ILOT BLERIOT GIQUEL 2-4 rue Louis Blériot / Rue Auguste Perret / Rue du Port / Quai Adolphe Gicquel RUEIL-MALMAISON (92500)	
PROJET MIXTE DE LOGEMENTS

MAITRISE D'OUVRAGE	SCCV RUEIL LOUIS BLERIOT 50, cours de l'île Seguin, 92100 BOULOGNE-BILLANCOURT Cedex 92650
ASSISTANT MAITRISE D'OUVRAGE	ALTANA PROMOTION 3, avenue Hoche, 75008 PARIS
M.O. D'ETUDES (MOA)	BNP Paribas Immobilier Promotion 50, cours de l'île Seguin, 92100 BOULOGNE-BILLANCOURT
ARCHITECTE	VIGUIER architecture urbanisme paysage 16, rue du Champ de l'Alouette, 75013 PARIS
BET STRUCTURE	KEPHREN 88bis avenue de la Convention, 94117 ARCUEIL Cedex
BET FLUIDE / THERMIQUE	PRELEM 62 boulevard du Montparnasse, 75015 PARIS
ECONOMISTE	DAL 50, rue Albert, 75013 PARIS
BUREAU D'ETUDES HYDROLOGIE ET POLLUTION	GINGER BURGEAP 12, rue Saint Bernard, 75011 PARIS
AMO ETUDES ENVIRONNEMENTAL	URBACONSEIL 15-17, rue Raoul NORDLING, 92270 BOIS-COLOMBES
DOSSIER DE PARTICIPATION DU PUBLIC PAR VOIE ELECTRONIQUE (P.P.V.E.)	
Bilan et synthèse des observations et propositions du public	
Septembre 2025

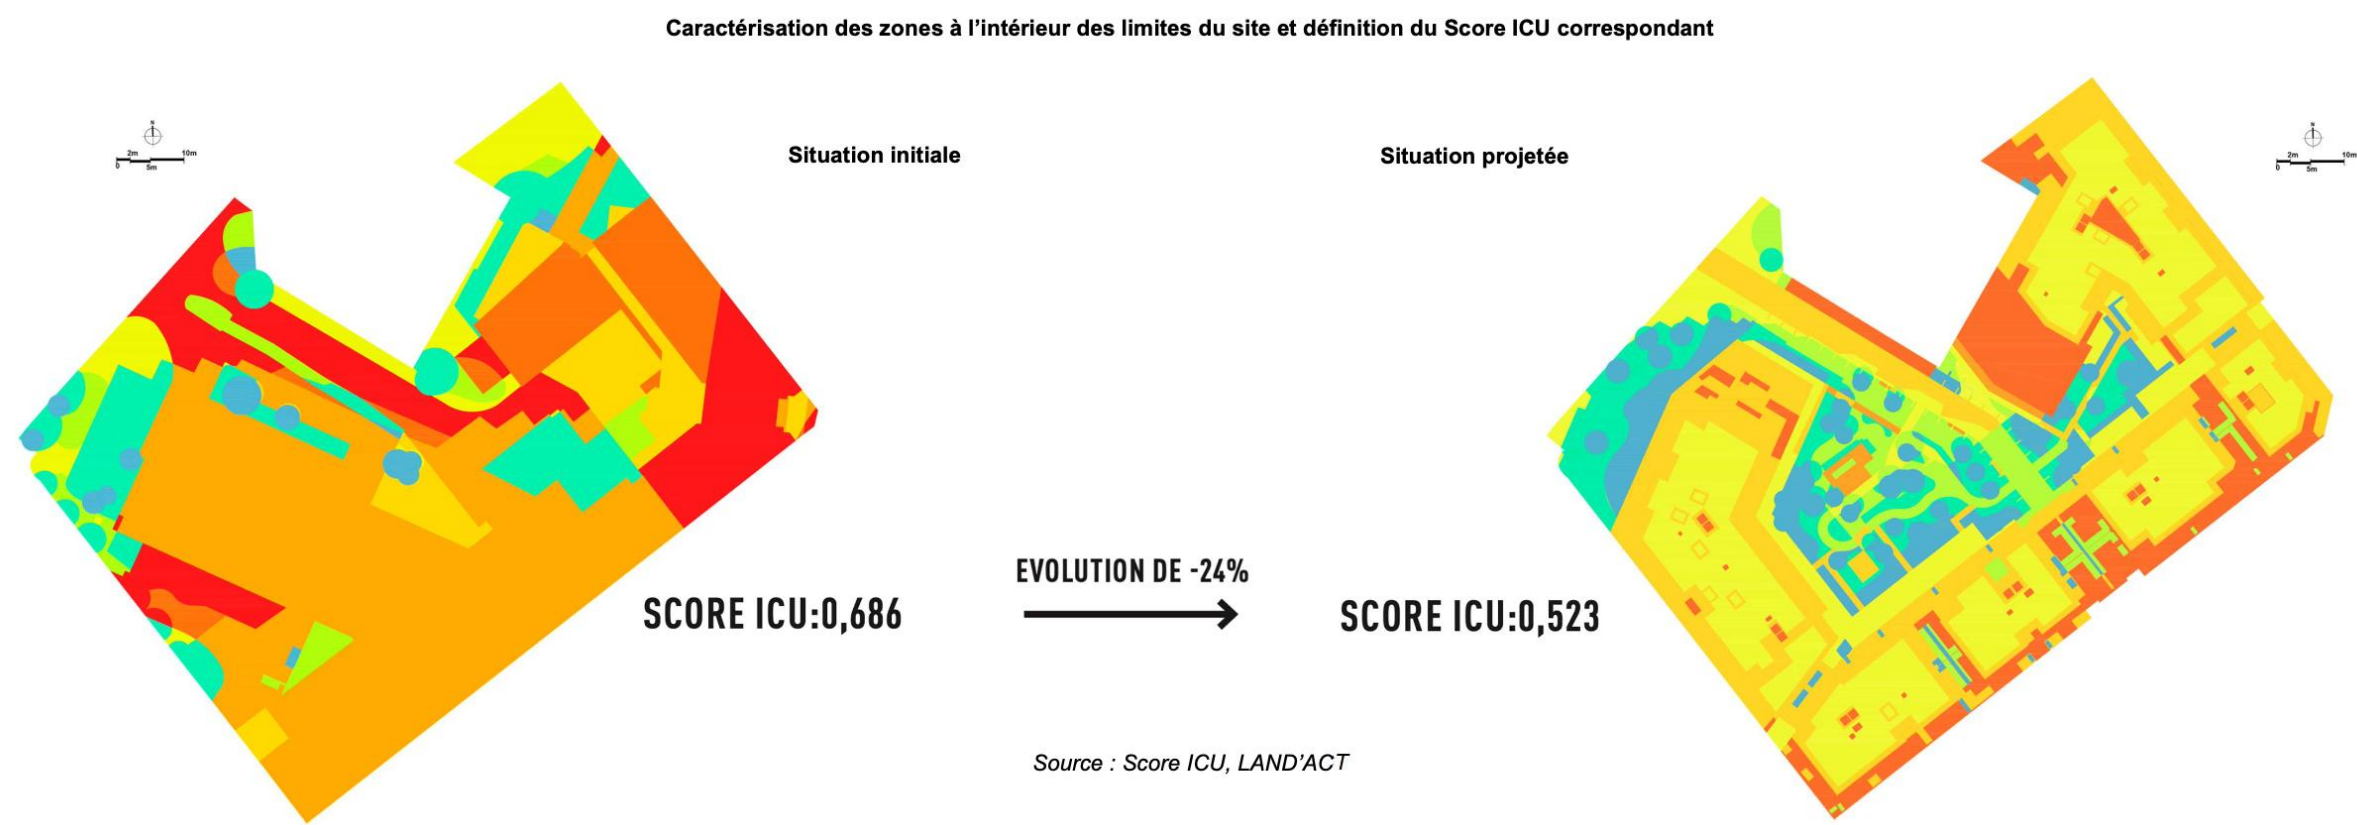
- « *Au lieu d'augmenter la surface de planchers, il aurait fallu au contraire desserrer l'emprise de l'ensemble immobilier pour ménager des espaces de pleine terre au cœur de l'îlot construit le long des façades intérieures et ainsi y créer un espace arboré donc un îlot de fraîcheur. Plus les îlots de fraîcheur sont importants plus ils ont de l'influence sur l'environnement immédiat* » (cf. contribution n°31),

- « *Ne pas élargir les rues contribuera à la création d'îlots de chaleur. On ne permet pas des plantations d'alignement qui rafraîchiraient les appartements riverains de ces rues.* »

Contrairement à ce qui est indiqué dans une des contributions rédigées, les incidences du projet liées au phénomène d'îlot de Chaleur Urbain (ICU) ont bien fait l'objet, pour les besoins de l'étude d'impact, d'une étude spécifique de la part de la société LAND'ACT via l'outil Score. Les résultats de cette étude réalisée, via la méthodologie de l'outil Score ICU, sont présentés dans le rapport d'étude technique joint dans le dossier de P.P.V.E. Ils sont également repris en détail dans le chapitre 4.1.2.1 de l'étude d'impact (cf. pages 322 et 323).

Les différentes surfaces du site ont ainsi été caractérisées et classifiées selon leur albédo¹, leur capacité à agir contre les ICU (évapotranspiration pour les éléments végétalisés et évaporation pour les éléments aquatiques) et leur exposition au soleil. Cela a permis d'obtenir une cartographie visuelle de l'impact des différentes zones du projet sur l'effet d'ICU.

Comme le montrent les résultats des calculs réalisés par LAND'ACT (cf. illustrations jointes ci-après), en comparaison avec l'état initial du site, le projet permettra une diminution d'environ - 24 % du score ICU et donc une amélioration de la situation au regard du phénomène ICU grâce en particulier :

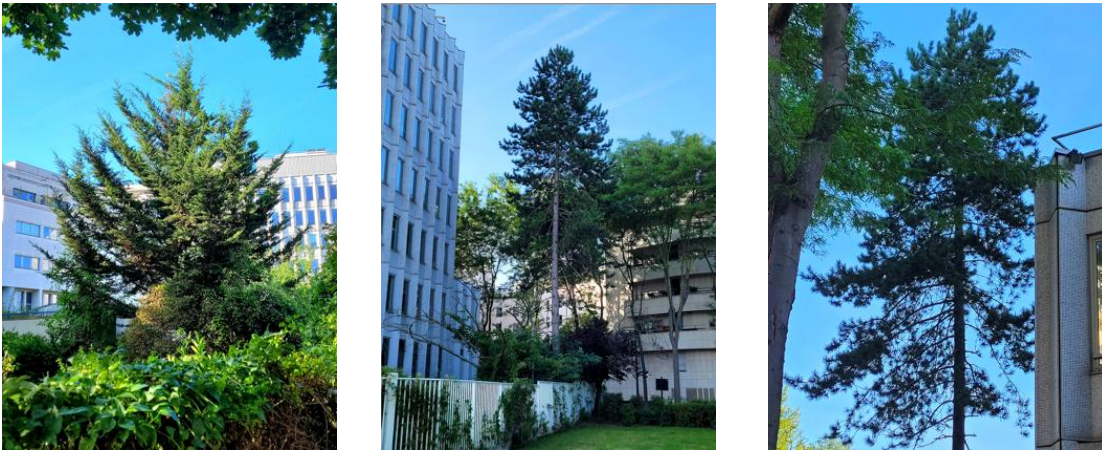
Dans le document PC4 (« Notice architecturale et paysage ») page 10, il est écrit :
« Le terrain ne comporte pas de végétation remarquable »

Commentaire :
Pourtant il comporte neuf arbres, dont au moins deux remarquables (cf. photos-jointes).
Quel dommage de les abattre !
Surtout dans le contexte du réchauffement climatique...
